Formular de evaluare a condițiilor de accesibilitate a clădirilor publice

Data: 24-03-2023

Categorii	Indicatori	Date colectate
Localitate, raion:	Cimislia (Cimislia)	
Adresa, strada, nr.:	str.Livezilor nr.13, Cimișlia, Moldavie	
Instituția:	Muzeul de Istorie, Etnografie și Artă str.Livezilor nr.13	
Tipul instituției:	Instituție culturală	
Latitudinea:	46.5228057 ,	
Longitudinea:	28.7809651

Fig. V.23. - Exemplu de conformare a suprafețelor vitrate în cadrul foii de ușă și realizarea contrastului vizual

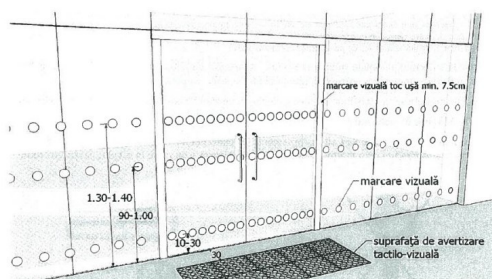
Există o singură intrare comună:	Da
La intrarea în clădire există turnichete sau bariere rotative:	Nu
Deschiderea ușii este ușoară și necesită puțin efort (chiar dacă ușa este dotată cu amortizor):	Da
Pentru persoanele cu dizabilități este rezervată o intrare separată:	Nu
Dimensiuni ușă de intrare:	Dublă: 74 cm + 48 cm Standard: lumina ușii duble trebuie să fie de minim 90 cm Ușa mică din cea dublă se deschide
Prag ușă de intrare:	Un prag cu înălțimea: 4 cm Standard: pragul trebuie să fie de maxim 2 cm
Ușile de la intrare și din interiorul clădirii sunt dotate/marcate corespunzător cu semne contrastante:	Nu Standard: este o diferență de culoare contrastantă (culori închise / culori deschise) între perete și podea

Fig.V.42.a Amenajarea unei cabine WC adaptate - tip A

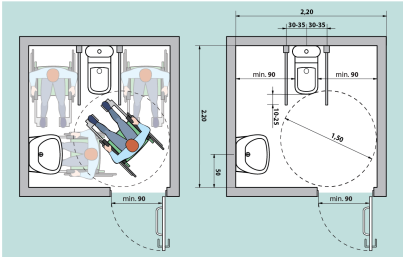
Ușa de intrare WC interior, lățime:

62 cm

Standard: ușa trebuie să fie de minim 90 cm

Dimensiuni grup sanitar:

125 cm x 130 cm

Standard: minim 160 x 180 cm

Dimensiuni cabină WC:

125 cm x 129 cm

Standard: minim 160 x 180 cm

Vasul WC are bare de suport:

Nu

Este spațiu liber sub lavoar:

Nu
